BYGGESAG: BOLIGBEYGGELSE SKOV-PARKEN
BYGHERRE: SKOV-PARKEN 8240 APS M.F.L.
TEGNING: HOVEDPROJEKT - TVÆRSNIT B - B
MÅLESTOK: 1:20 / 1:5
DATO: 1. APRIL 2008

TEGN.NR.:
11B

REVISION: 8. FEBRUAR 2011

TEGN. NR.:
11B

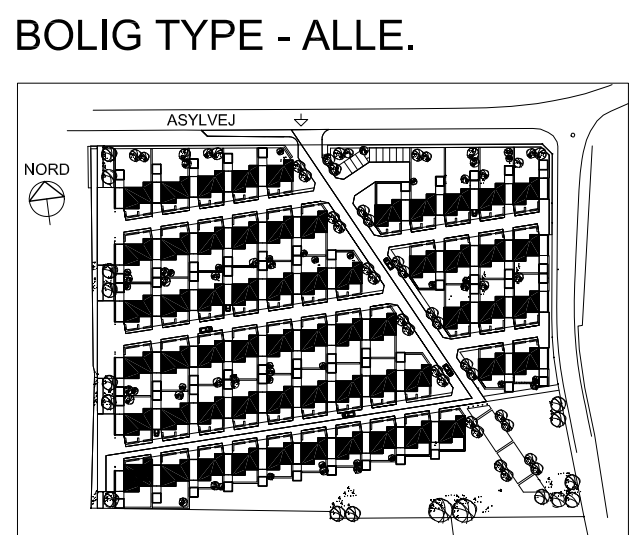
REVISION :
A : MURKRONEINDDÆKNING ÆNDRET.
KOTE TIL OK. INDVENDIGE DØRÅBNINGER ÆNDRET.
KARMINDDELING FACADEPARTIER MODUL A - B - ÆNDRET.
B : KOTERING ÆNDRET (BYGNING FORHØJET 100 MM).
ZINKVINDSKEDPROFIL ÆNDRET / - FØRT 40 MM LÆNGERE NED.
